機種	計器用変成器
----	--------

## 角窓貫通形低圧変流器用ブスバー直取付金具 仕様変更のお知らせ

扱	A	日付	2011年9月	件名	角窓貫通形低圧変流器用ブスバー直取付金具 仕様変更のお知らせ
整理番号	山-1000	三菱電機(株)福山製作所

<取付状態例>

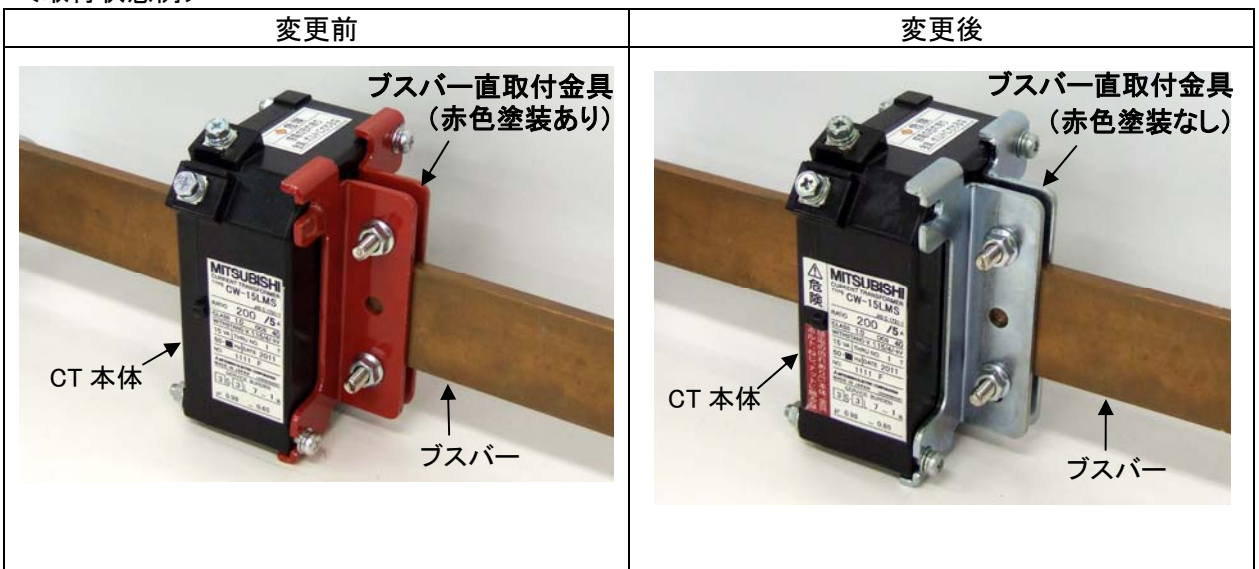
(1) ブスバー直取付金具の赤色塗装を廃止します。

(2) ブスバー直取付金具取付要領書へ固定用ねじの推奨締付トルクを追加します。

**固定用ねじの推奨締付トルクを追加します。**

固定用ねじの推奨締付トルク  
M5ねじ：1.37~1.76 N・m  
M6ねじ：2.35~3.04 N・m  
ブスバー直取付金具が応らな  
い程度に締付けてください。  
LE300U956
